新竹縣政府工程查核代表照片表

拍攝日期：112.11.29

工程名稱：內立里雲東段雲南巷 139 弄道路復建工程

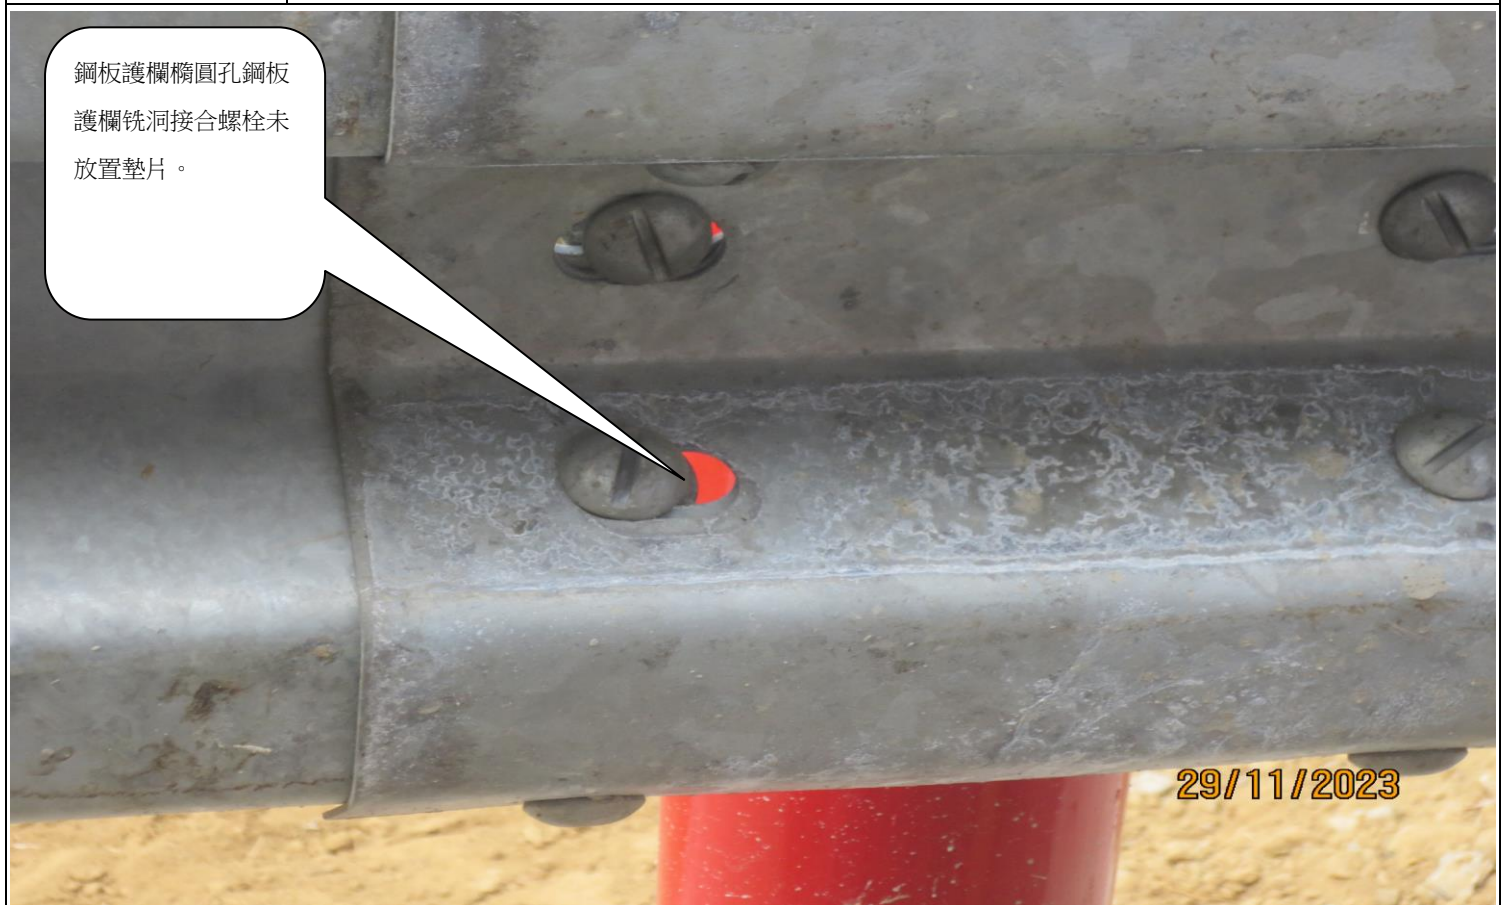
模板塗黑色劣質油。(在完成之擋土牆表面發現有黑色油漬殘留)

模板塗黑色劣質油。(在完成之擋土牆表面發現有黑色油漬殘留)

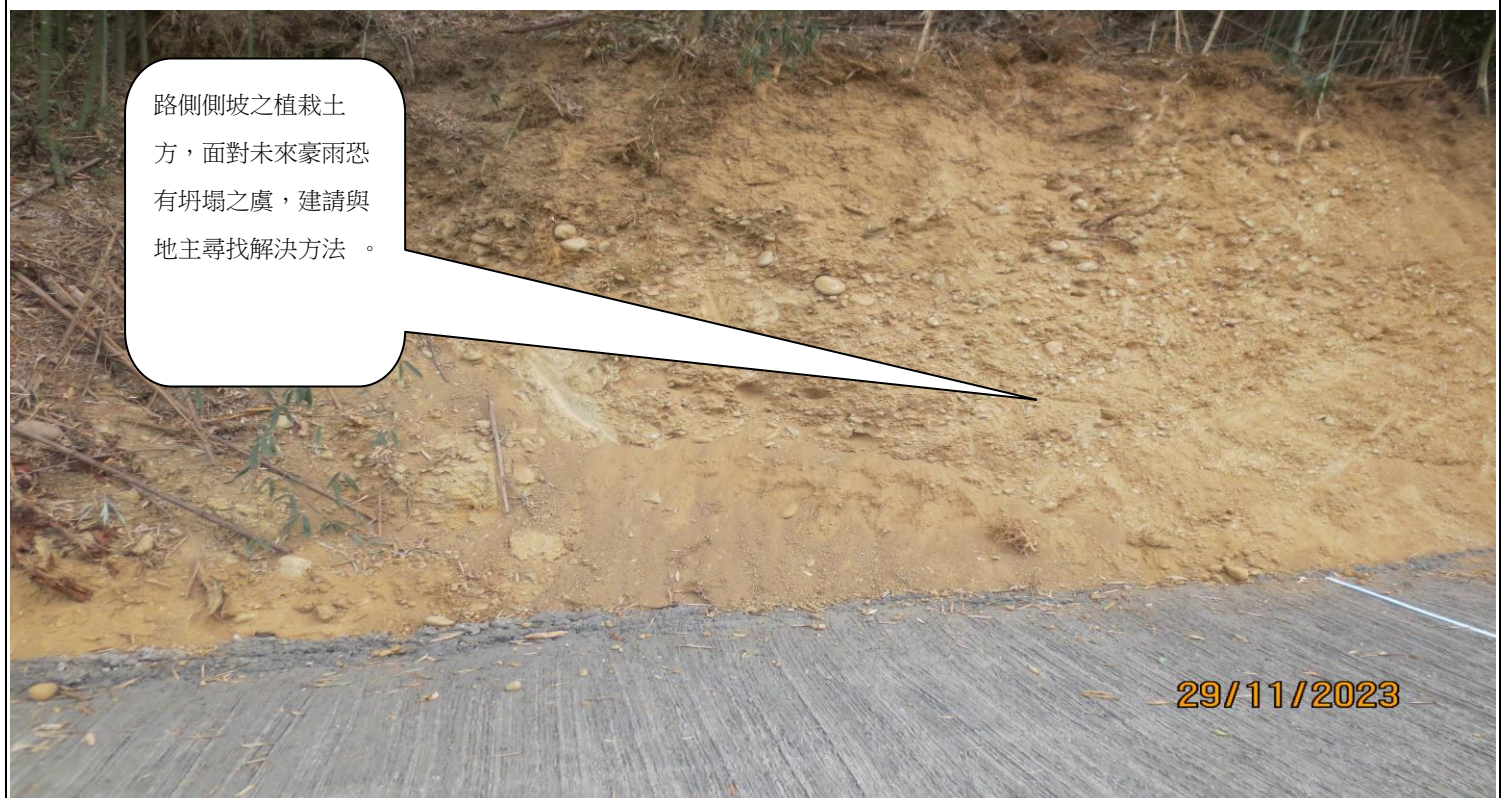
混凝土完成面施工外觀平整度不佳。
(排水涵管因施工施作不佳，造成不平整

混凝土完成面施工外觀平整度不佳。(排水涵管因施工施作不佳，造成不平整之外觀)，請改善。
